Observaciones al Informe de Mínimo Técnico del Parque Eólico San Juan

Autor	Departamento de Control de la Operación		
Fecha	29 de mayo 2020		
Código	CEN-GO-DCO-MT-PE San Juan-V3	Versión	3
Emitido por	Cristian Reyes V.		
Revisado por	Eduardo González V.		
Aprobado por	Gretchen Zbinden V.		
Actividad	Informe de Mínimo Técnico Parque Eólico San Juan

En el presente documento se presentan observaciones adicionales al Informe de Mínimo Técnico del Parque Eólico San Juan, del Coordinado San Juan S.A., según lo establecido en el Artículo 11 del Anexo Técnico en aplicación.

Figura 1: Sistema Equivalente parque ERNC (Solar o Eólico)

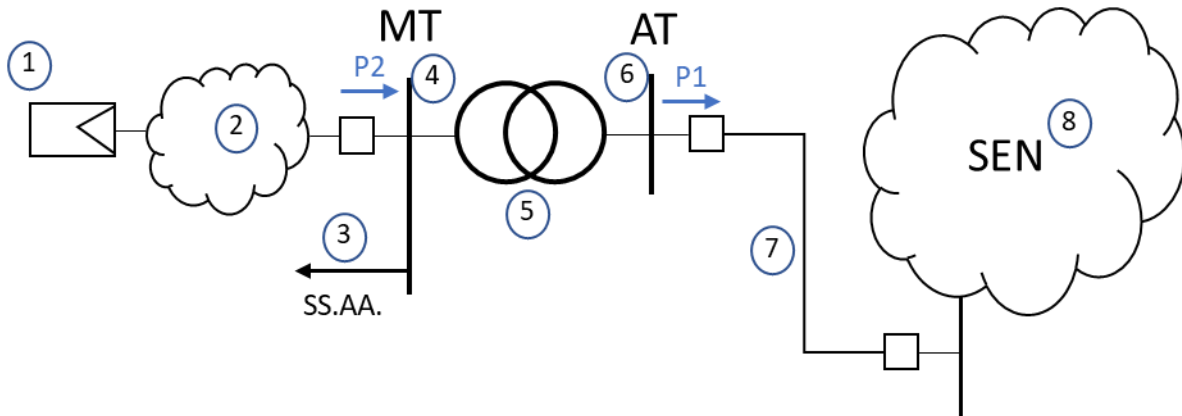
Considerando la descripción anterior, se solicita enviar e incorporar al informe de mínimo técnico del parque fotovoltaico o eólico la siguiente información:

- a) **P1**: Potencia activa inyectada en la barra de alta tensión (AT) de la central [MW].
- b) **P2**: Potencia activa inyectada en la barra de media tensión (MT) de la central [MW].
- c) **Ptrafo**: Pérdidas activas en el transformador de poder de la central [kW].
- d) **SS.AA.**: Servicios Auxiliares de la central [kW]. En el caso de parques eólicos se deberá indicar a su vez el consumo propio de los aerogeneradores (individual y total) de la central
- e) **Pcolector**: Pérdidas en el sistema colector del parque ERNC [kW].

Finalmente, el Coordinador Eléctrico Nacional definirá el mínimo técnico (MinTec) de la central según la siguiente fórmula:

$$\text{MinTec} = P1 + Ptrafo + SS.AA. + Pcolector, \text{ ó}$$

$$\text{MinTec} = P2 + Pcolector$$
